RESPOSTA AO PEDIDO DE ESCLARECIMENTO

Referência: Procedimento Licitatório Presencial nº 002/2026 – NLC/PRES

Objeto: Contratação integrada de empresa ou consórcio para elaboração dos projetos básico e executivo de engenharia, bem como execução da obra de reconstrução e modernização do Estádio Adonir Guimarães, situado no Setor Recreativo, em Planaltina/DF, devidamente especificado no Termo de Referência e no Edital e seus anexos.

LAUDO DE SONDAGEM SPT

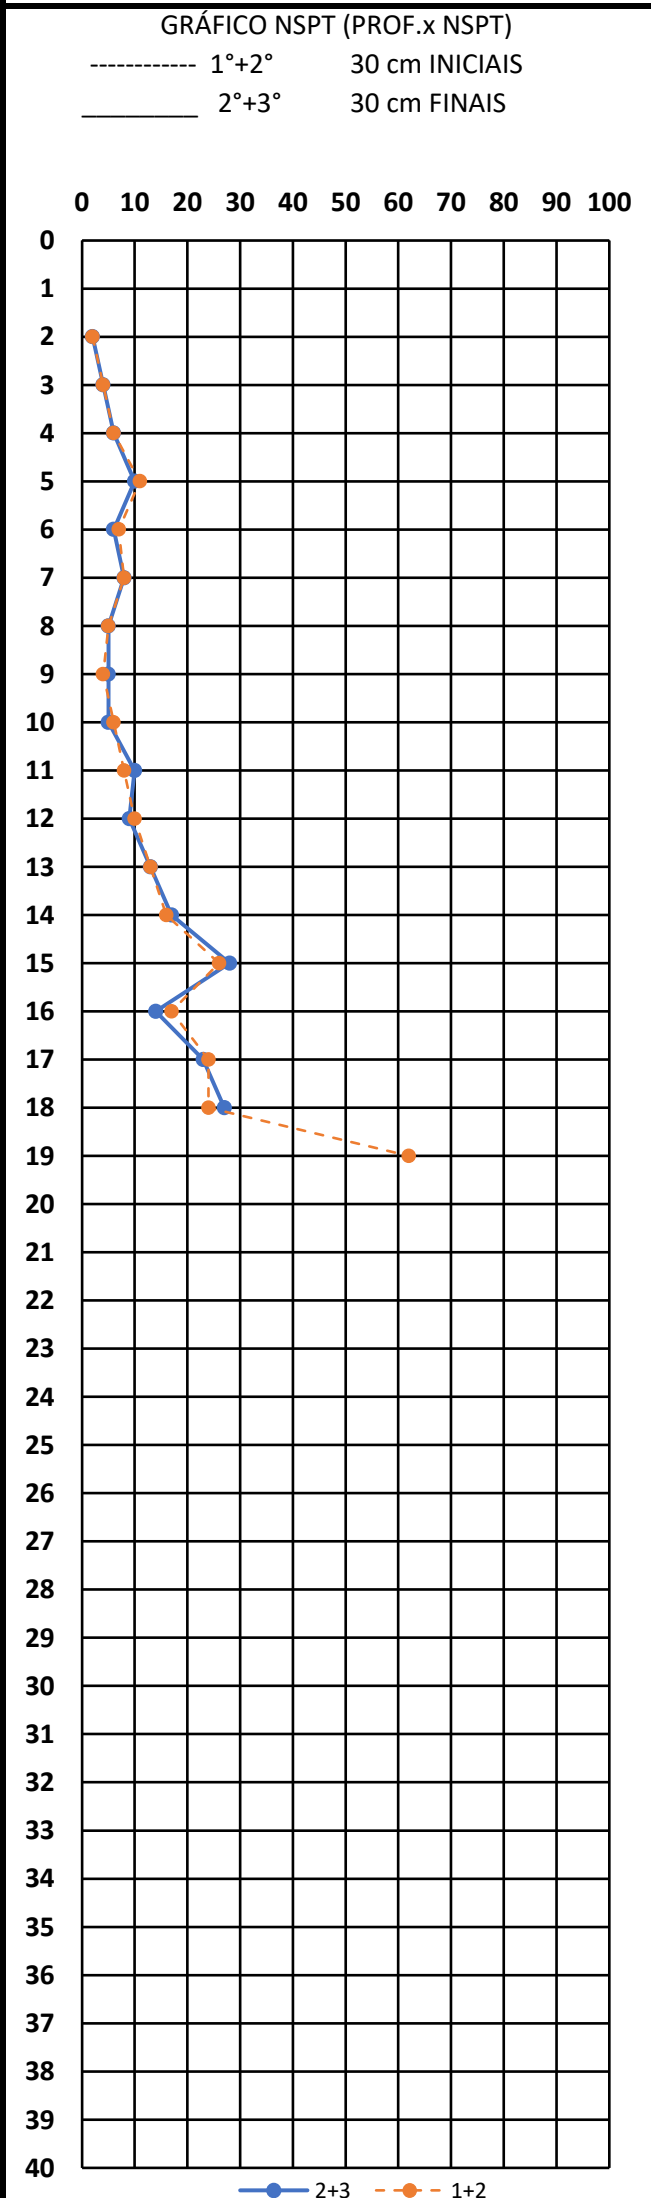
2. Favor disponibilizar o laudo de sondagem	Em razão do regime de contratação integrada adotado, caberá à futura contratada a execução das sondagens necessárias à elaboração dos projetos básico e executivo de fundações, conforme previsto no item 2.5 do Termo de Estruturas e Fundações (197628850). Não obstante, encaminha-se em anexo o Laudo de Sondagem Preliminar Orientativa (207391527), conforme solicitado, a fim de subsidiar a análise inicial das condições do terreno.

OBSERVAÇÕES: Sondagens Finalizada em 18,28 Metros de Profundidade , Onde Foram 31 Golpes para 13 cm.
